DETERMINAZIONE DIRIGENZIALE N. 2023-212.1.0.-78

PIANO NAZIONALE DI RIPRESA E RESILIENZA (PNRR) – MISSIONE 5 – COMPONENTE 2 – MISURA I2.3 – PROGRAMMA INNOVATIVO NAZIONALE PER LA QUALITÀ DELL'ABITARE (PINQUA) - CENTRO STORICO - INT. 5. "SISTEMA PIAZZE E SPAZI APERTI: RECUPERO E ADEGUAMENTO. SISTEMA PIAZZE E SPAZI APERTI: RECUPERO E ADEGUAMENTO. LOTTO 1: PIAZZA DELLE MONACHETTE, PIAZZA DELLE MARINELLE, PIAZZA TENEDO DETTA "MACELLARI", PIAZZA S. PANCRAZIO, VICO NUOVO"

APPROVAZIONE PROGETTO ESECUTIVO.

RAPPORTO CONCLUSIVO DI VERIFICA DEL PROGETTO ESECUTIVO

IM01_T01 Impianto di irrigazione

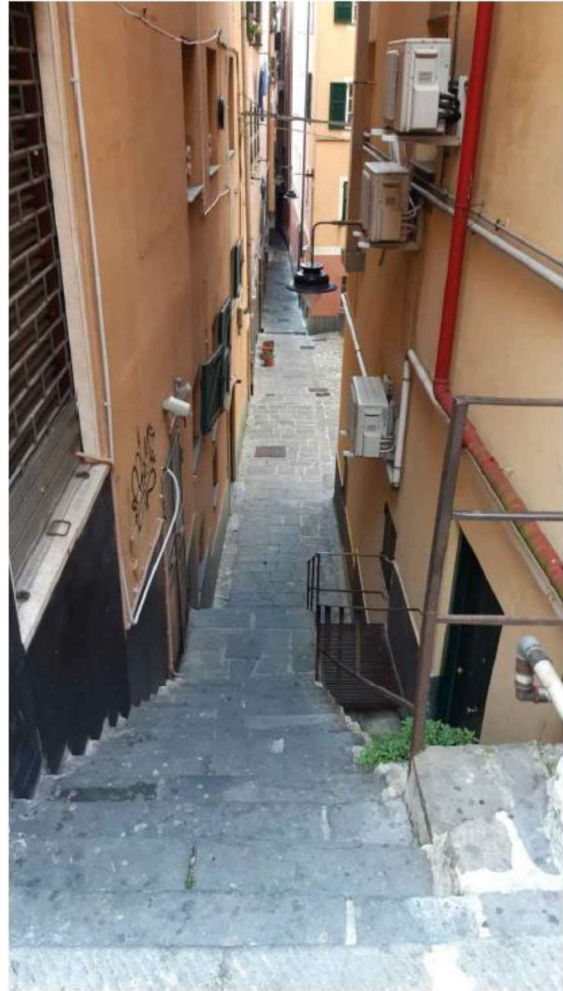
Manca l'indicazione della profondità di posa delle tubazioni, occorre giustificare il diverso percorso di allaccio alla rete rispetto al progetto definitivo. Occorre indicare nei relativi elaborati la parte di pavimentazione da rimuovere e ripristinare, per consentire la posa della tubazione d'allaccio.

- Per l'impianto di irrigazione indicata quota profondità in legenda e tipico installazione. Per quanto riguarda diverso percorso allaccio su acquedotto comunale è stato valutato nell'ambito del sopralluogo che la soluzione del prg. definitivo presentasse alcune criticità dovute ad interferenze con altre proprietà attestata su via Balbi. Infatti è presente una scala e lo spazio tra la stessa e l'edificio è costituita da un terrazzo di accesso unità immobiliare di altra proprietà.

Vista l'impossibilità a realizzare la rete interrata, sotto traccia o a vista si è optati per realizzare un nuovo allaccio su pozzetto esistente acquedotto corrente su via Pre'.
